オリエンタルモーター総合カタログ2007/2008の初版(裏表紙右下に2006年9月制作と書かれているもの)の記載内容に以下のような誤りと変更があります。お詫びして訂正いたします。

E-30 ページ

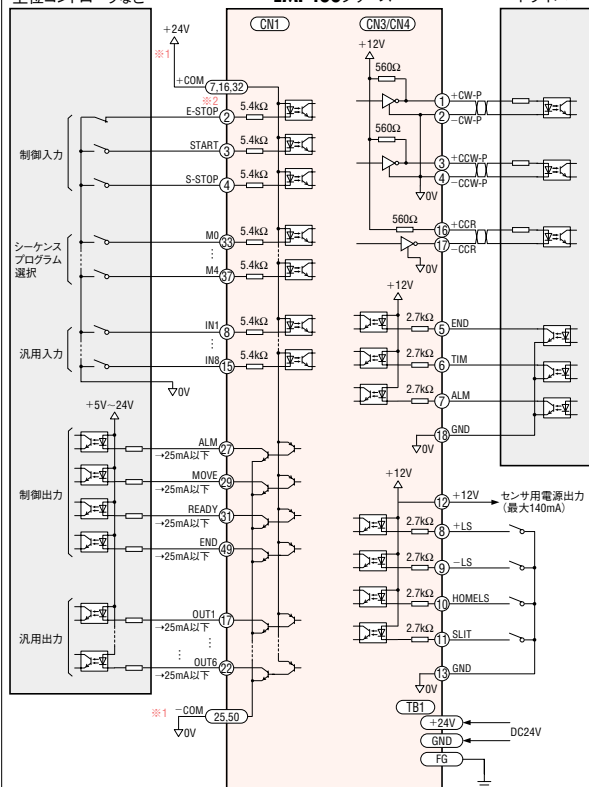
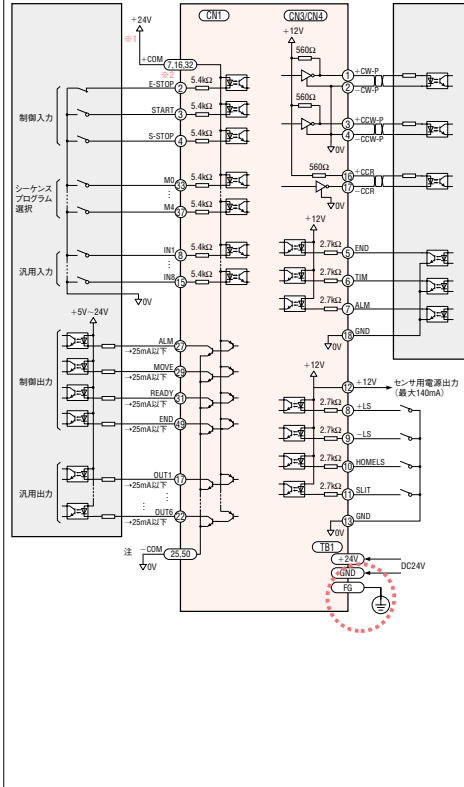
接続図のEMP400シリーズTB1・FGのマークを⊚に

接続図のEMP400シリーズTB1・FGのマークが⊚に

E-32 ページ

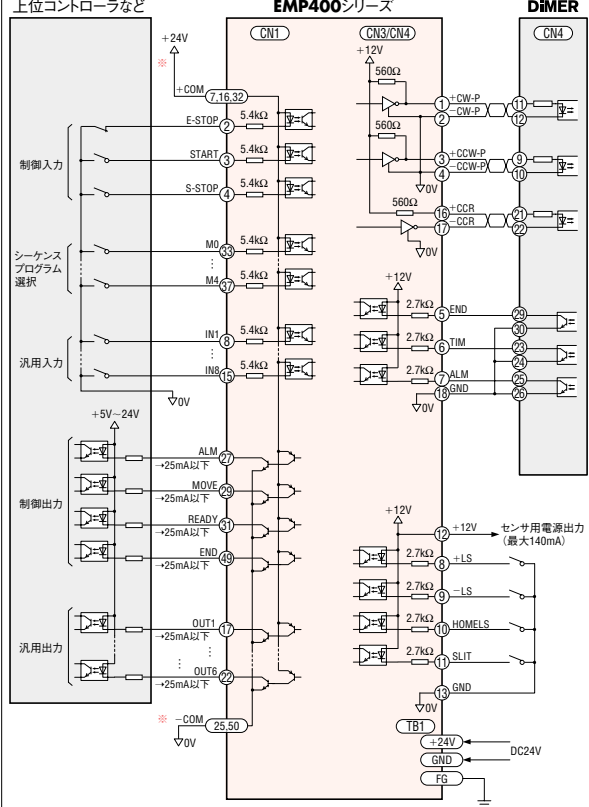
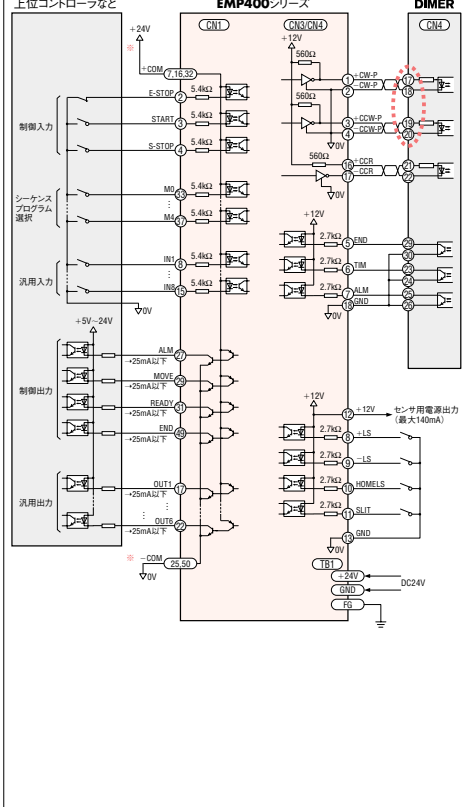
接続図のDiMER・CN4のピン番号上から、

⑪、⑫、⑨、⑩

接続図のDiMER・CN4のピン番号上から、

⑬、⑭、⑮、⑯
